Mission régionale d'autorité environnementale  
**Grand Est**

**Avis délibéré sur le projet d'exploitation  
du parc éolien de Soudron  
à Soudron et Cheniers (51)  
porté par la Société Parc Éolien de Soudron S.A.S.**

n°MRAe 2022APGE110

Nom du pétitionnaire	Parc Éolien de Soudron (RWE Renouvelables France S.A.S)
Communes	Soudron et Cheniers
Département	Marne (51)
Objet de la demande	Demande d'autorisation environnementale de construire et d'exploiter un parc éolien de 4 aérogénérateurs et 2 postes de livraison.
Date de saisine de l'Autorité environnementale	01/08/22

**Localisation du projet**

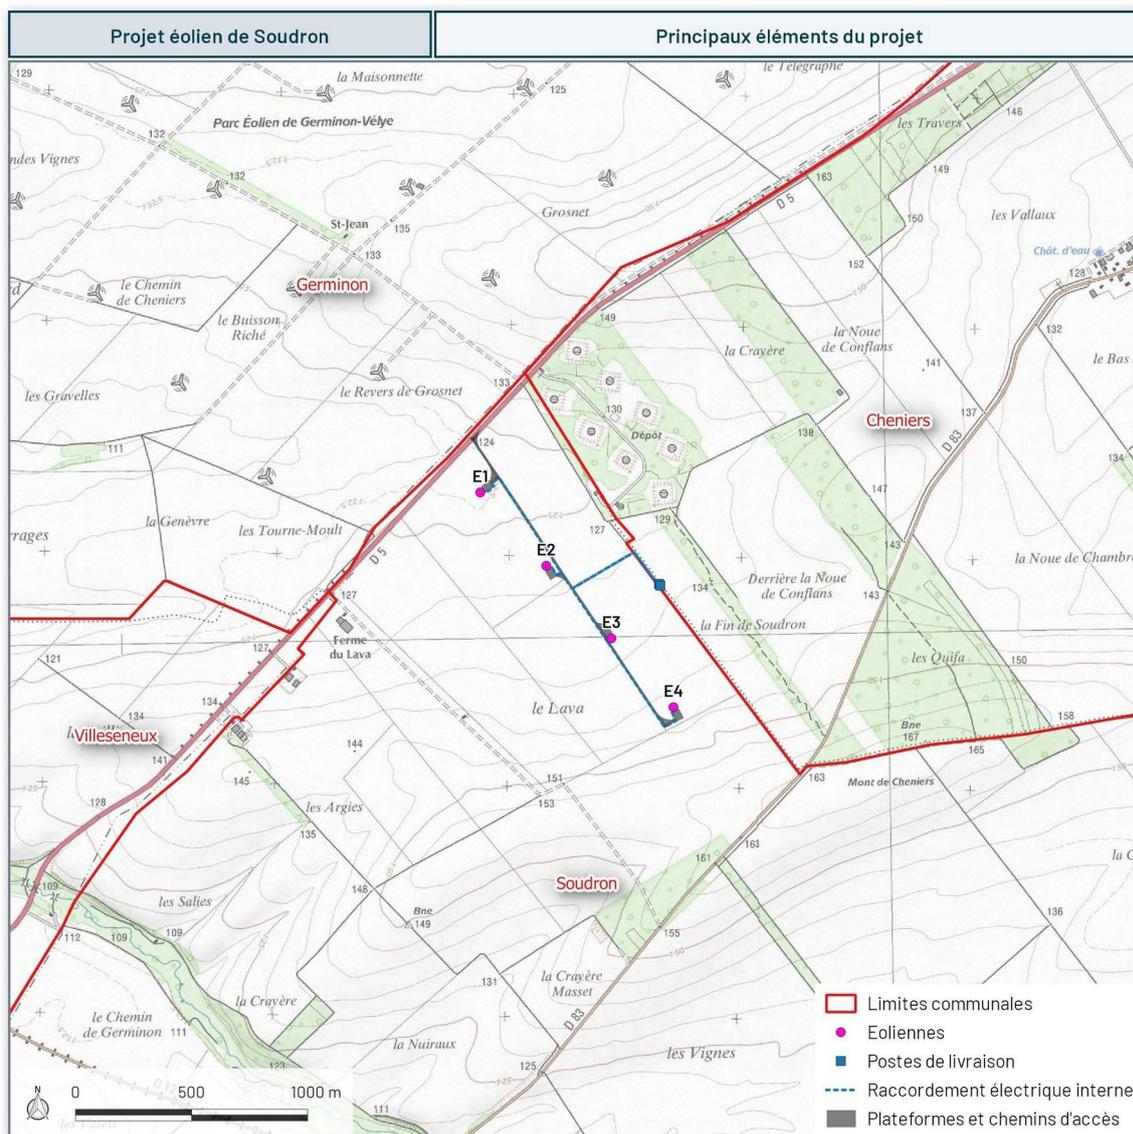
L'Ae signale au pétitionnaire qu'au regard des données du SRADDET (consommation électrique du secteur résidentiel du Grand Est de 16 448 GWh en 2016) et de l'INSEE en 2017 (2 471 309 ménages en Grand Est), on peut considérer que la consommation électrique d'un foyer en Grand Est est de l'ordre de 6,6 MWh par an. Ce chiffre conduit à une équivalence « brute » pour le projet d'une consommation électrique de l'ordre de 7 700 foyers, donnée représentative du profil de consommation moyen des ménages en Grand Est (avec ou sans chauffage électrique).

**L'Ae recommande au pétitionnaire de :**

- **régionaliser ses données d'équivalence de consommation électrique par foyer ;**
- **préciser le temps de retour énergétique de l'installation, en prenant en compte l'énergie utilisée pour le cycle de vie des éoliennes et des équipements (fabrication, installation, démantèlement, recyclage) et celle produite par l'installation, et selon la même méthode, préciser celui au regard des émissions des gaz à effet de serre.**

**Projets de « Soudron » et « Nuisement et Cheniers » entre 2 pôles éoliens construits**

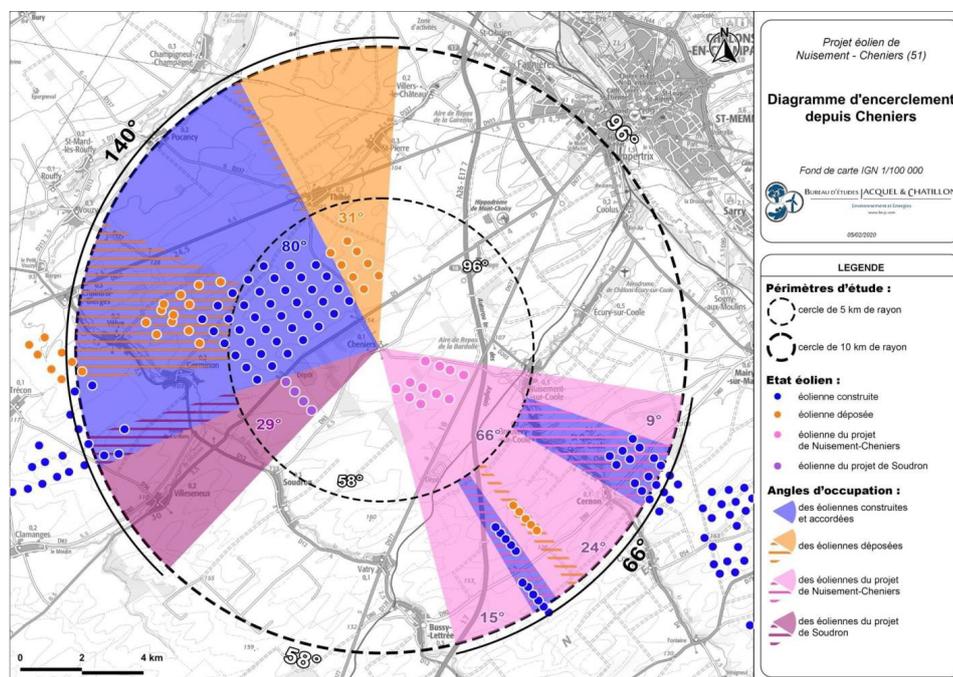
**Au regard de la carte actuelle des projets de « Soudron » et « Nuisement et Cheniers » entre 2 pôles éoliens construits, l'Ae alerte sur une altération significative du paysage en cas d'un « comblement » de l'angle entre les parcs de Soudron, de Germinion ainsi que que Nuisements.**

**Compte-tenu de ce constat, l'Ae réitère sa recommandation de recherche d'un site alternatif.**
